con la presente si inviano le Osservazioni contro il Progetto di un impianto eolico codice

procedura ID_VIP/ID_MATTIM: 12691 denominato "PITIGLIANO" ubicato nei comuni di Pitigliano (GR)

ID: Codice procedura (ID_VIP/ID_MATTM): 12691

OSSERVAZIONE n. 1. Mancata consultazione della Soprintendenza Archeologica Belle Arti e paesaggio per la Provincia di Viterbo e l'Etruria meridionale.

Immagine 1. Vincoli ex art. 136 del CBC dal PIT della Regione Toscana e zona approssimativa dove è progettato l'impianto industriale.

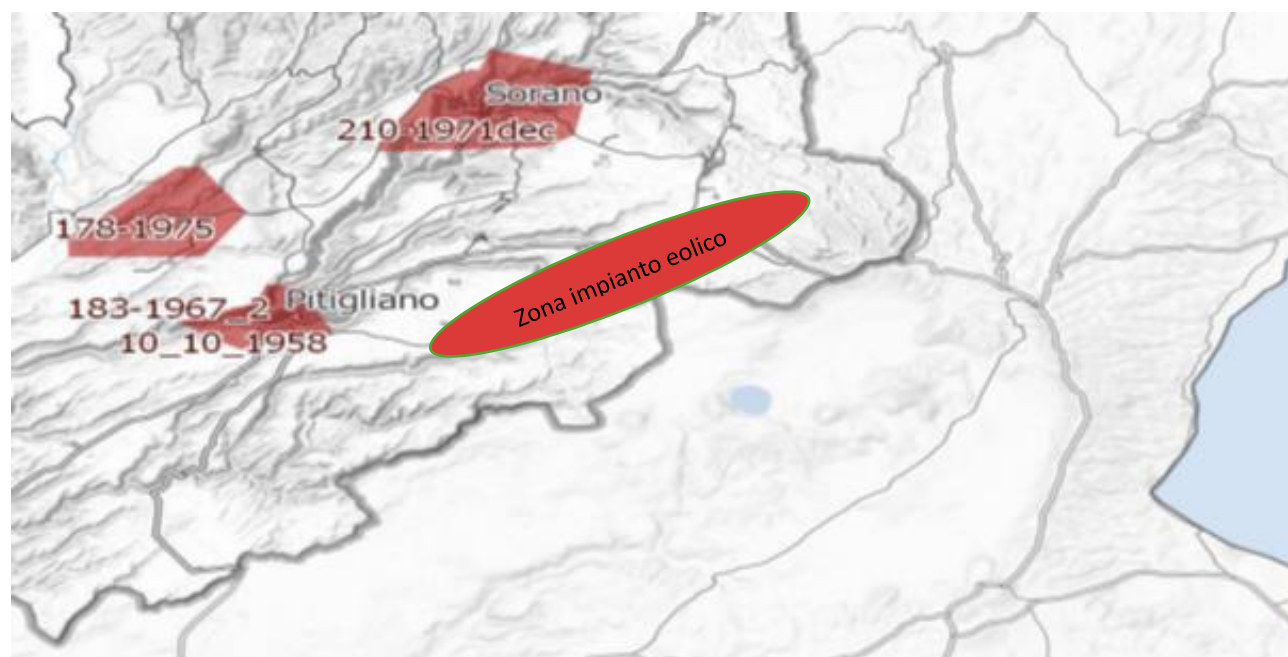
Inoltre, come sostiene la Proponente parte dell'impianto si verrebbe a trovare a 3,5 km dal centro abitato di Sorano. Infatti, tre degli aerogeneratori WTG 08, 09, 10 sono addirittura all'interno delle fasce di rispetto dei 3 km del suo vincolo paesaggistico di notevole interesse pubblico ex art 136 del CBC. Si evidenzia che così si crea

un'ulteriore incompatibilità con la tutela del Paesaggio.

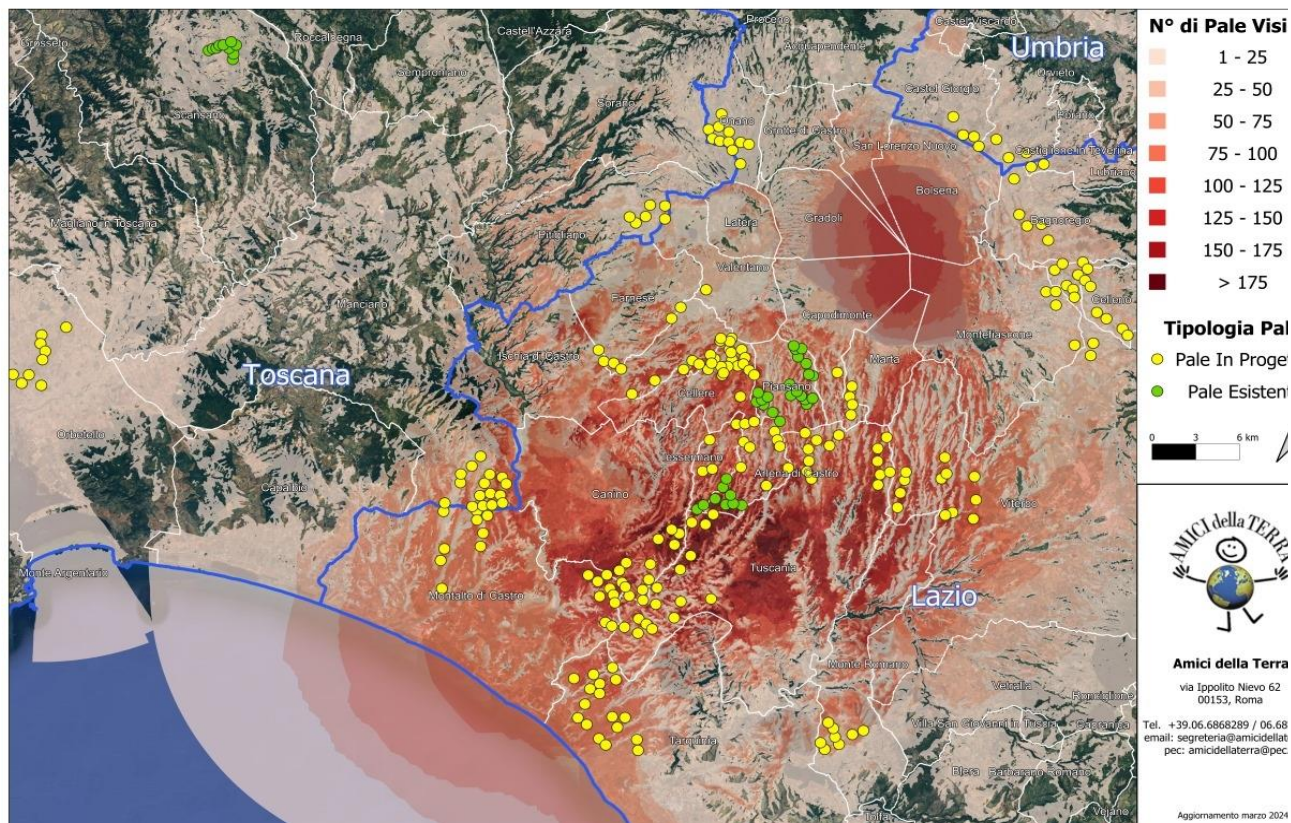
Immagine 3. Cumulo di una parte di impianti eolici, fotovoltaici e geotermici industriali in progettazione ed esistenti intorno all’eolico industriale “Pitigliano”.

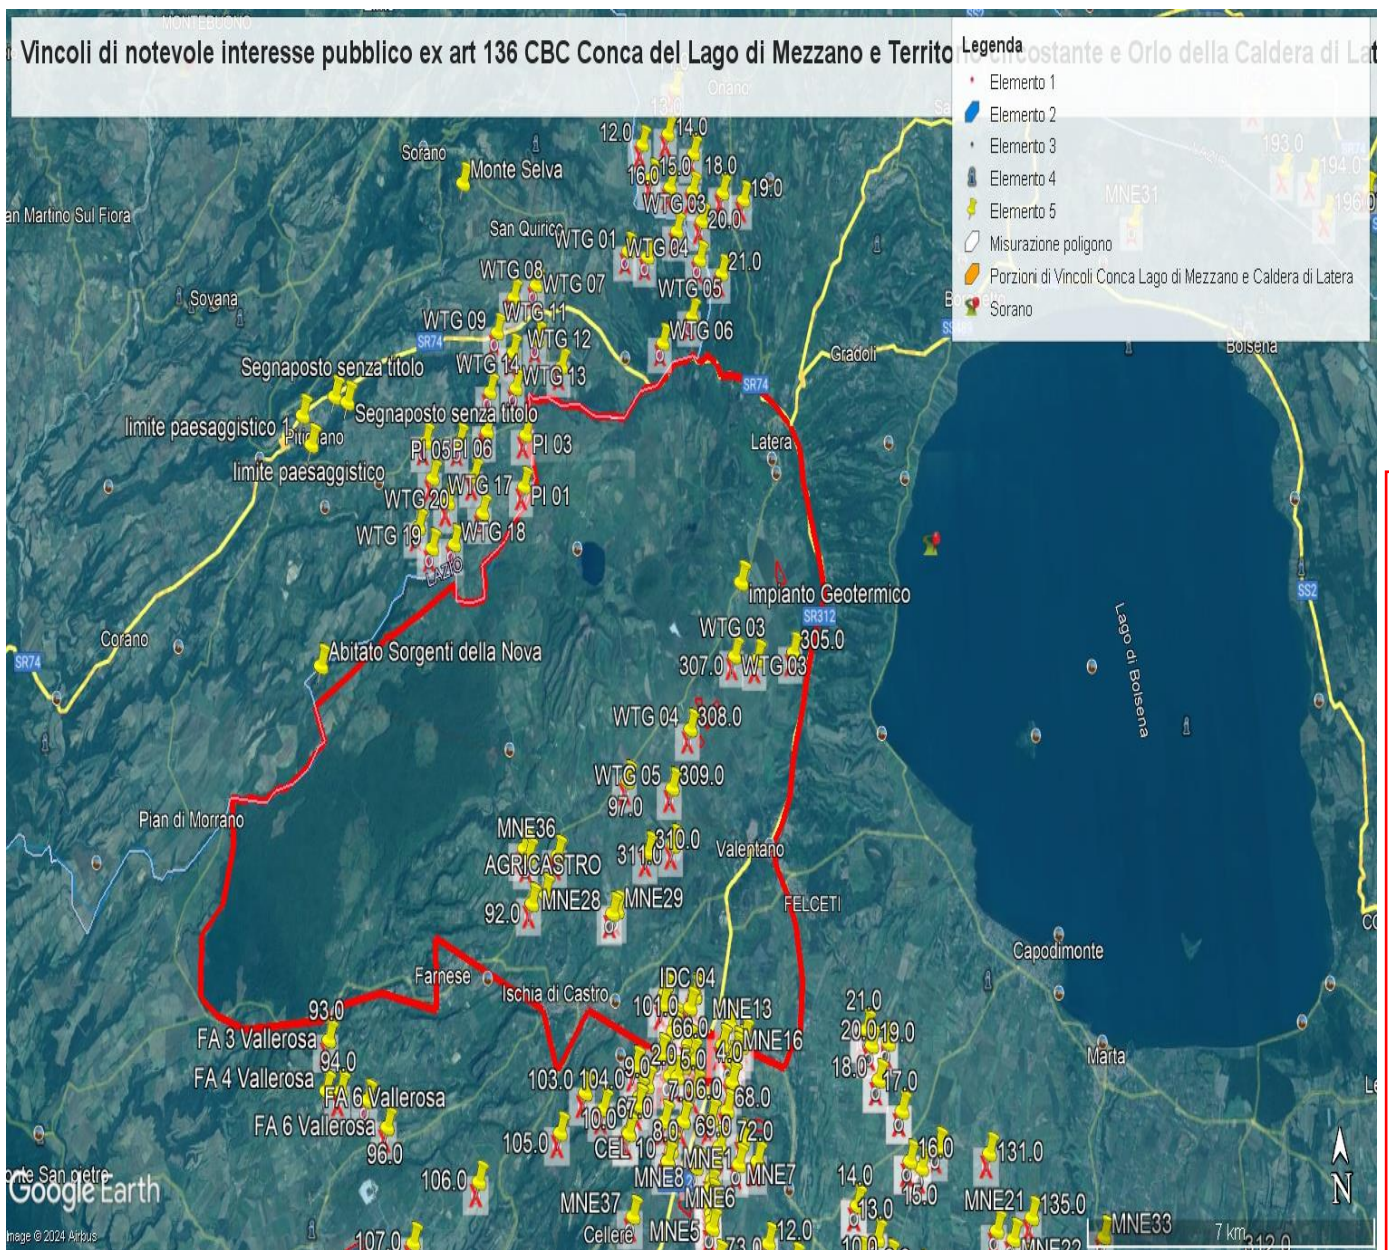
e schiantandosi cadrebbe direttamente sulla strada regionale e un'altra la WGT 09 a 235 metri dalla stessa facilmente raggiungibile dai pezzi creati in un eventuale schianto e anche la WGT 08 a 310 metri sempre in zona di relativo pericolo. Le pale WGT 10, 12 e 13 si trovano invece a 60 – 70 metri da una strada sterrata che collega abitazioni e strutture agricole mentre la WGT 14 a poco più di 200 metri. La pala WTG 16 si trova a 320 metri dalla Strada Provinciale Pantano ed a soli 100 da una strada sterrata che collega abitazioni e strutture agricole. La WTG 20 si trova a soli 160 metri da una strada sterrata che collega due Agriturismi. Anche queste costituisce un pericolo per l'incolumità delle persone e degli animali in caso di schianto o di rottura di parti dell'aerogeneratore. E' noto che possono verificarsi rotture della lama in rotazione o di pezzi della stessa e a volte anche crolli dell'intero aerogeneratore o spezzamento (meglio *rottura*) della torre a causa di incendi o eventi atmosferici estremi sempre più frequenti anche nei nostri territori. Uno dei principali eventi che comporta la rottura della lama è rappresentato dalla fulminazione atmosferica anche se le lame sono idoneamente protette contro questi fenomeni mediante ricettori metallici disposti alle estremità delle lame ed idoneamente collegati a terra. Nel caso di rottura accidentale di un elemento rotante a seguito di distacco, attraverso le leggi della balistica classica è possibile determinare le probabili traiettorie dell'elemento. Infatti, nota la velocità di rotazione e le caratteristiche geometriche, si può procedere all'applicazione delle leggi della fisica per giungere ad una stima esatta delle traiettorie. Purtroppo, la stima è chiaramente semplificata vista la complessità del problema e le molte variabili che entrano nel calcolo, soprattutto per ciò che riguarda le azioni aerodinamiche di portanza, resistenza e momento aerodinamico di difficile definizione soprattutto in caso di frammenti irregolari e di geometrie incognite. In letteratura esistono degli studi condotti relativamente a questa specifica tematica. Uno dei riferimenti è rappresentato dallo studio condotto dalla società Vestas Wind System: "Vestas V80 – Blade Trow calculation under normal operationing

conditions (2001)”. Detto studio riporta la stima della traiettoria di una pala eolica in condizioni di normale funzionamento sia per la pala intera che per eventuali frammenti. Lo studio ipotizza che, in assenza di forze aerodinamiche, la massima gittata si ottiene quando la pala si distacca dal rotore con un angolo di 135° azimut, considerando quale unica forza inerziale quella di gravità con approccio quindi conservativo e a vantaggio di sicurezza. Viene quindi calcolato il tempo di volo considerando la velocità verticale iniziale applicata al centro di gravità. Nota la durata di volo e conoscendo le componenti orizzontali e verticali della velocità è possibile definire la traiettoria dell'elemento distaccatosi. Le conclusioni dello studio analitico del fenomeno, **basato su grossolane approssimazioni anche dichiarate**, ha dimostrato che è opportuno evitare la presenza di ricettori sensibili al probabile distacco di organi rotanti nella circonferenza di raggio 85 m dall'asse dell'aerogeneratore. A pag 7 del Documento prodotto dalla proponente “ Relazione gittata” a pag 7 si afferma *“Nella definizione del Layout del Parco di Pitigliano-Sorano in un intorno di ampiezza pari a 212,04 m che rappresenta il valore di gittata reale stimato non ricade nessun punto sensibile”*. Questo valore della gittata massima oltre a non essere assolutamente condivisibile e non realistico in quanto addirittura di poco superiore all'altezza della pala non è neanche veritiero perché abbiamo visto che la S.R 174 maremmana sarebbe interessata dal crollo della pala WGT 07 e altre strade provinciali e secondarie sarebbero interessate dalla vicinanza di altri aerogeneratori sopra meglio individuati.

Infatti, il fenomeno della gittata massima è molto più complesso da stimare analiticamente, per questo si rimanda all'esperienza dei costruttori più esperti i quali indicano detto fenomeno come molto raro con una variabilità di ritrovamenti dei frammenti a distanze molto varie, in relazione ai numerosi fattori che possono condizionare l'evento, l'orografia, la velocità del vento, la direzione, le azioni aerodinamiche di portanza che potrebbero spingere a centinaia di metri frammenti di elementi rotanti, come purtroppo avvenuto già in

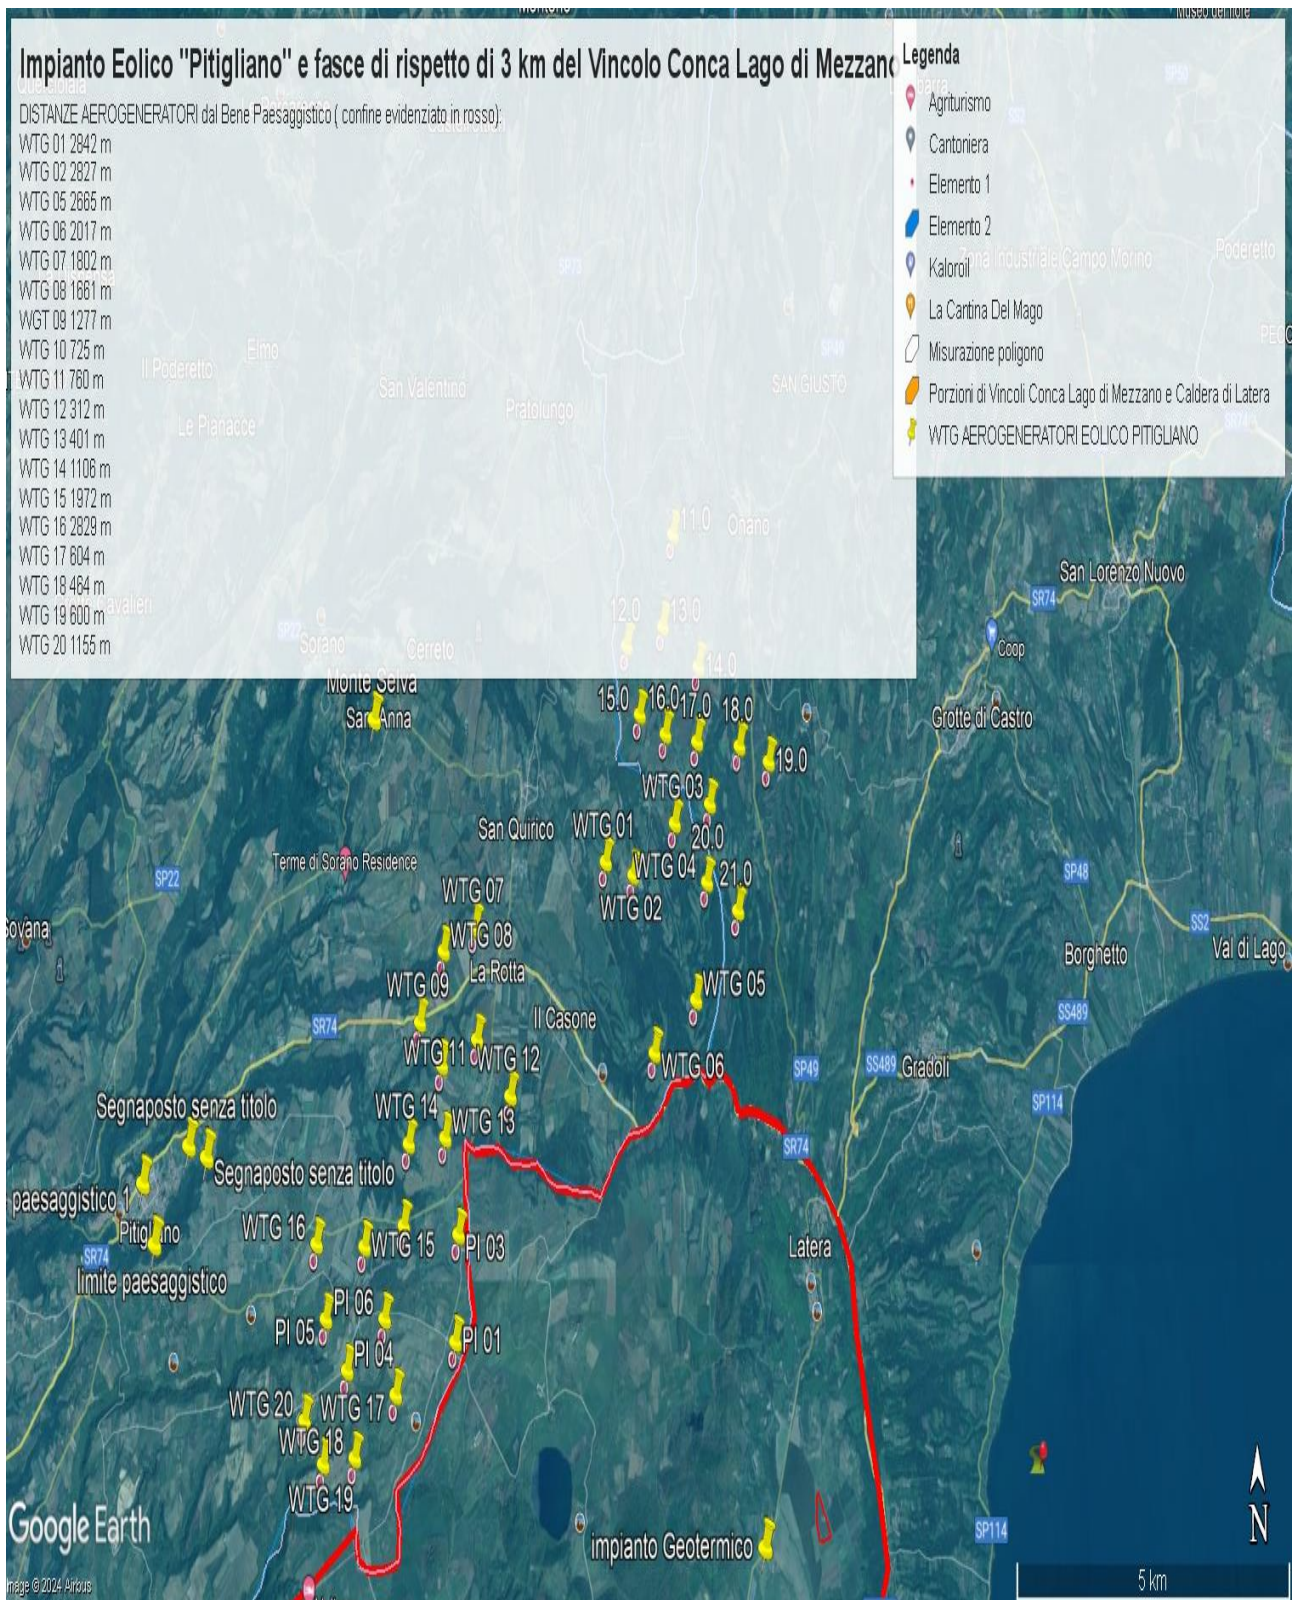
IMMAGINE 1. Confini esterni in rosso dei due vincoli laziali (uniti) della Conca del Lago di Mezzano e territorio circostante (Selva del Lamone) e Orlo della Caldera di Latera ... entrambi di notevole interesse pubblico nelle cui fasce di rispetto di tre chilometri ricadrebbero con distanze diverse gli aerogeneratori dell'impianto eolico industriale " Pitigliano". Si evidenzia anche il cumulo con altri impianti FER (segnaposto gialli) nel Lazio e Toscana (Eolico Rempillo P01, P02 ecc).

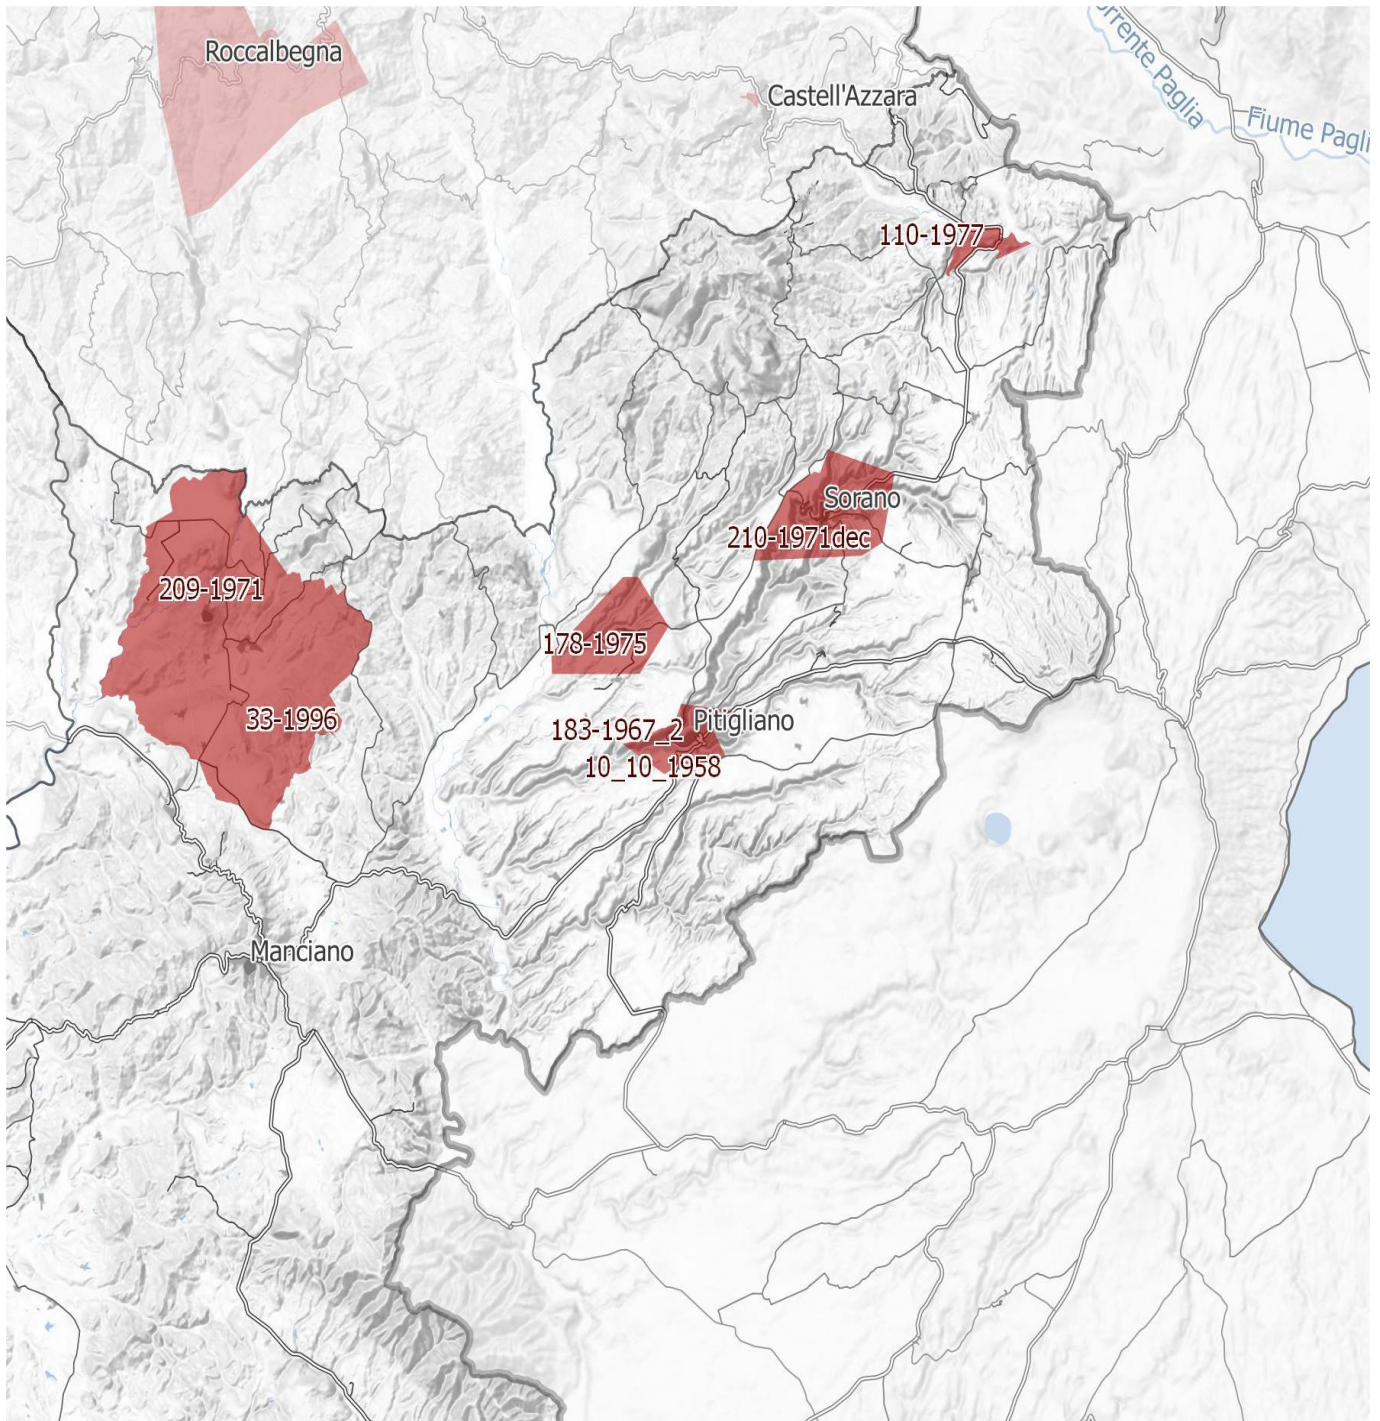
IMMAGINE n. 4 Si evidenzia che i tre aerogeneratori WTG 07, WTG 08 e WTG 09 impattano con il vincolo paesaggistico di notevole interesse pubblico del Centro Storico di Sorano. Il WTG 07 si troverebbe a 2828 m, WTG 08 2504 e WTG 09 2990. Il cavidotto dell'impianto invece impatta in buona parte del Vincolo paesaggistico ex art. 136 del CBC del Centro Storico di Pitigliano.
